Bilag 2 Henvendelser modtaget i høringsperioden

Høringssvar vedr. Lokalplan Carlsberg II, tillæg 6

Hørings svar til lokalplan 432 tillæg 6, Carlsberg II

HØRINGSSVAR TIL CARLSBERG II TILLÆG 6 - LOKALPLANFORSLAG MED FORSLAG TIL KOMMUNEPLANTILLÆG

Snit der viser mulig indrykning af 4. sal så det skrå højdegrænseplan ikke brydes

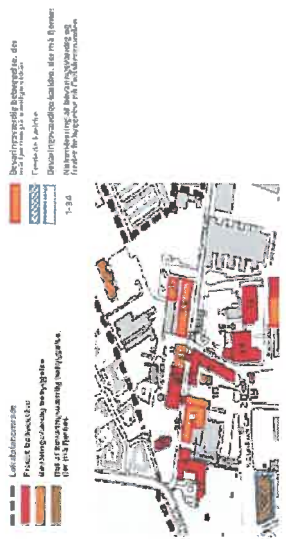
| Forslag til ændring af bestemmelser fra KK | | CBY's bemærkninger til de foreslåede ændringer |
|--|--|--|
| <p>5</p> <ul style="list-style-type: none"> 85. Omfang – vedr. etageantal Forvaltningen foreslår, at øverste etage mod Ny Carlsberg Vej på en strækning sydvest for Jerichansgade trækkes tilbage af hensyn til dagslysforhold i Humleby's boliger. Endvidere ønskes etageantallet præciseret i karte nord for Ny Carlsberg Vej for at udelukke evt. tvivl om etageantallet det pågældende sted. Følgende ændringer foresås på lokalplanlægningen: Lokalplanlægning nr. 145 ændres som vist nedenfor, hvor den øverste etage trækkes 3,5 m tilbage mod Ny Carlsberg Vej sydvest Jerichansgade – se ved vurderingsmateriale  | <p>CBY mener, at en tilbagevækning på 3,5 meter er unødvendig. CBY vil foreslå en tilbagevækning på 2 meter, som er alt rigelig til at overholde det skrå højdegrænseplan på dette sted. Se snit nedenfor. Der skal skabes rum et andet sted i planen for de tabte m²er, som denne tilbagevækning medfører.</p>  |

Illustration:
Udsnit af lokalplantegning nr. 15D med indsat signatur for mindre legeområde

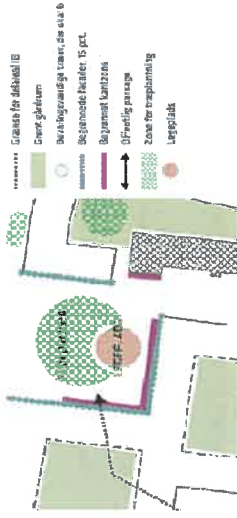
- Følgende ændringer foreslås i bestemmelse nr. 7, stk. 3 Plads D - Kildepladsen (...) Pladsen skal tilbyde muligheder for alle aldersgrupper og tilrettelægges inddelt med en større afgrænset legeplads, et mindre legeområde, som integreres i pladsens design. (...)
- Følgende ændringer foreslås på lokal- og byrumstegninger.

På lokalplantegning nr. 15D indsesites en signatur for mindre legeområde i byrummet mod J.C. Jacobsens Have.

CBY kan godt acceptere forslaget om et "mindre legeområde" ved J.C. Jacobsens Have. Den viste placering skal dog tilføjes en signatur, der angiver, at placeringen ikke er endelig, men først vil blive fastlagt i det kommende projekt.

Illustration:
Udsnit af lokalplantegning nr. 17B med indsat signatur for mindre legeområde

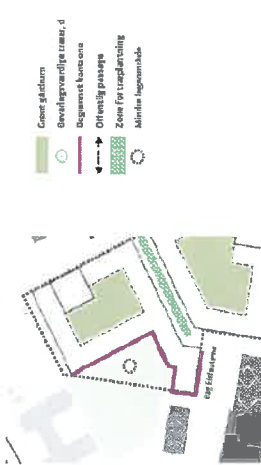
På lokalplantegning nr. 17B indsesites en signatur for mindre legeområde i Kammas Have.

CBY kan godt acceptere forslaget om et "mindre legeområde" ved Kammas Have. Den viste placering skal dog tilføjes en signatur, der angiver, at placeringen ikke er endelig, men først vil blive fastlagt i det kommende projekt.

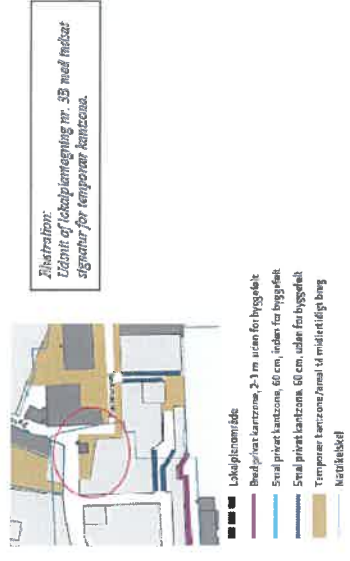
- Følgende ændringer foreslås på lokalplantegningen: Lokalplantegning nr. 3B ændres som vist nedenfor, således, at pladsen ved Kridttårnet udlægges som temporær kantzone – se rød cirkelmarkering.

CBY kan godt acceptere forslaget om en temporær kantzone ved Kridttårnet.
